Statinio numatomų atlikti darbų ir defektavimo aktas

2023-12-14 Nr. DA578407

Statinio adresas Gegužių g. 40, Šiauliai

Problema

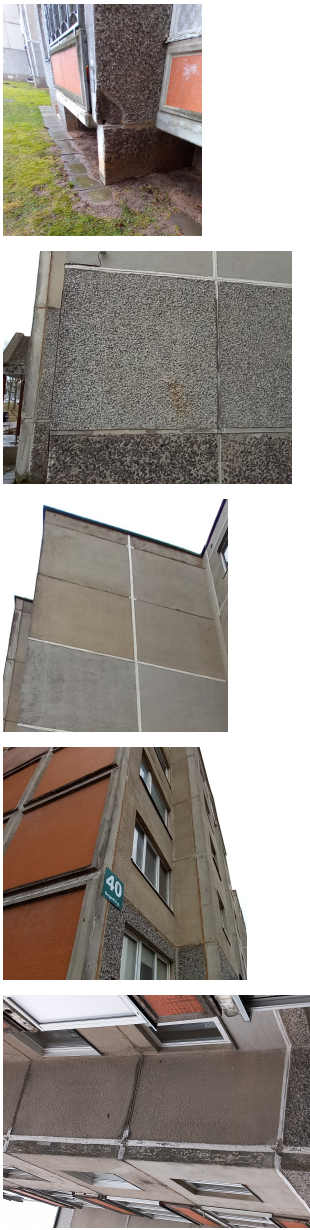
Pateikti kiekių žiniaraštį viso namo siūlių remontui

<p>TECHNINIAI INŽ.</p>	<p>Gelžbetonio sienų paviršiuje matosi mikro įtrūkimai, matosi siūlių ištrupėjimai - neužtikrina pastato sandarumo, galimas paviršinio vandens skverbimasis ir į sienų konstrukcijas, vidaus patalpas. Patekusi drėgmė ardo sienų konstrukcijas</p>	<p>Stambiaplokščių pastatų išorės sienų ir sandūrų pagrindų paruošimas- plovimas, injektavimas putomis, ištrupėjusių vietų tvarkymas, išgręžtų vietų pilnas hermetizavimas hermetiku (atsparus UV spinduliams, elastingumas ~25%), juostos plotis turi būti vienodas išlaikant estetiką (spalva t.b. artima esamo fasado spalvai) Sienų ir angokraščių padengimas termokeramine dažyve. Balkonų turėklų atitavimų plokštes, balkonų perdangos briaunas - dažyve</p>
<p>Bendrastatybiniai (tech. inž.)</p>
